Réf. DPC : 2043-0302 (corr. DPC : Thomas Bogaert)  
Réf. NOVA : 04/PFU/1789678 (corr. DU : Arnaud Hancisse)  
Réf. CRMS : GM/AH/BXL20967\_677\_PUN\_ULB\_Signalétiques  
Annexe : /

Objet : BRUXELLES / IXELLES. Campus du Solbosch / Place Flagey, 19  
Demande de permis unique portant sur l'implantation d'une nouvelle signalétique sur les sites  
universitaires de l'ULB.

**Avis conforme de la CRMS**

*En haut de gauche à droite : bâtiment A, Auditoire Janson et immeuble 'Blomme' © Google Maps  
Implantation des bannières de la nouvelle signalétique à hauteur des biens classés du site Solbosch (images jointes au dossier de demande)*

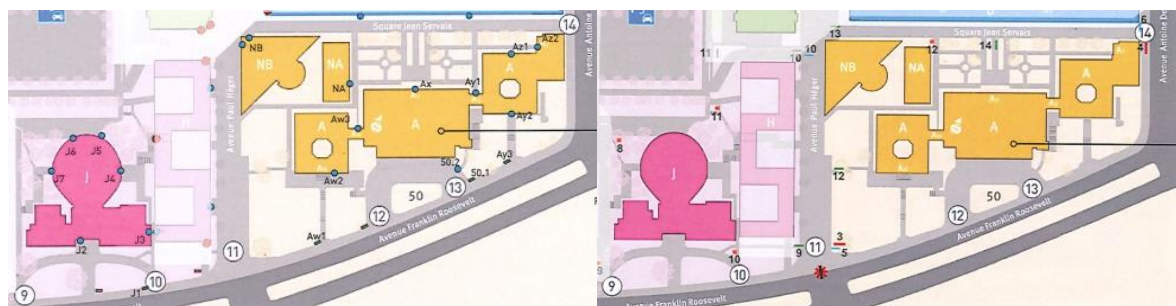
**La CRMS rend un avis conforme favorable sous conditions sur la demande.** La nouvelle signalétique permettra d'établir une cohérence visuelle sur le site en matière de signalisation et offrira en même temps aux utilisateurs des meilleurs repères visuels. Du point de vue patrimonial, ni la nature, ni l'implantation des futurs dispositifs ne porteront préjudice aux biens protégés. De manière globale, l'opération aura donc un effet positif sur l'ensemble du site d'autant qu'elle offre l'occasion de supprimer plusieurs signalétiques obsolètes qui nuisent actuellement à l'aspect de certaines façades.

Les conditions liées au présent avis concernent les aspects techniques et matériels suivants de la mise en œuvre des nouvelles balises sur les façades classées.

- Si la nouvelle balise vient se placer à l'emplacement exact de la balise en place, il conviendra de réutiliser les points de fixation existants. Si cela s'avère impossible, il convient de réparer les trous existants avant le placement de la nouvelle balise, selon les règles de l'art ;

- Si la nouvelle balise vient se placer à un endroit autre que la balise murale existante, il faudra privilégier les joints entre les briques pour les nouveaux forages et réparer les trous laissés par les anciennes fixations selon les règles de l'art ;

- Les produits de rejointoyage pour la réparation des traces des balises déposées au niveau des joints seront identiques aux joints existants (même composition, même teinte, etc.). Les réparations de pierres naturelles ou de béton auront un aspect final proche de la pierre ou du béton (en teinte, finition, etc.).

- Les techniques d'intervention ainsi que la nature des matériaux devront au préalable être validées par la DPC.
